Title - Sujet CONSOLIDATION OF HEMIPTERA COLLECT.	
Solicitation No. - N° de l'invitation 01965-160138/A	Amendment No. - N° modif. 002
Client Reference No. - N° de référence du client 01965-160138	Date 2015-09-24
GETS Reference No. - N° de référence de SEAG PW-\$\$\$FG-356-67948	
File No. - N° de dossier fg356.01965-160138	CCC No./N° CCC - FMS No./N° VME
Solicitation Closes - L'invitation prend fin at - à 02:00 PM on - le 2015-09-30	Time Zone Fuseau horaire Eastern Daylight Saving Time EDT
F.O.B. - F.A.B. Plant-Usine: <input type="checkbox"/> Destination: <input type="checkbox"/> Other-Autre: <input type="checkbox"/>	
Address Enquiries to: - Adresser toutes questions à: Lagacé, Hélène	Buyer Id - Id de l'acheteur fg356
Telephone No. - N° de téléphone (819) 956-0060 ()	FAX No. - N° de FAX (819) 956-8335
Destination - of Goods, Services, and Construction: Destination - des biens, services et construction:

ADDENDUM NO. 1

Project Number: MCE13-A535

PART POWER AND SYSTEMS LAYOUT - DEMOLITION WORK
PARTIE DU PLAN D'ENSEMBLE DE L'ALIMENTATION ET DES SYSTÈMES - TRAVAUX DE DÉMOLITION

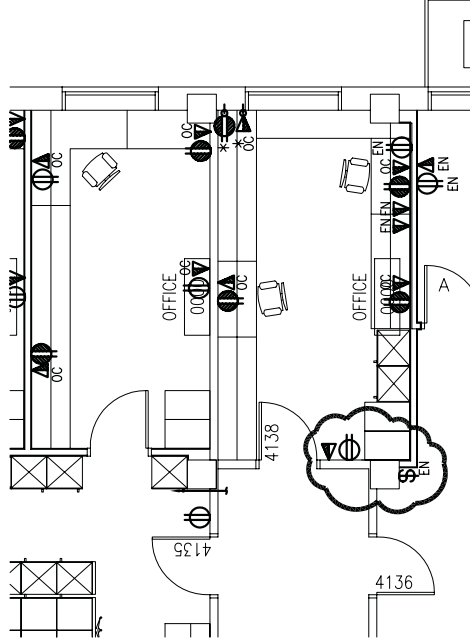
Provide shims as required to place wood casings in proper alignment to match the original configuration.”
- 2 DRAWING E3
 - .1 Disconnect and remove existing surface mounted receptacle and phone/data outlet.
 - .2 Provide new recessed 5-15R duplex receptacle and phone/data outlet as identified on attached sketch ADD-E1-SK1. Wire to existing circuit, extend conduit/wiring to suit new location. Patch and repair of the drywall will be by the general contractor.
 - .3 Revise location of existing surface mounted fan switch as identified on attached sketch ADD-E1-SK1. Wire to existing circuit, extend conduit/wiring to suit new location.
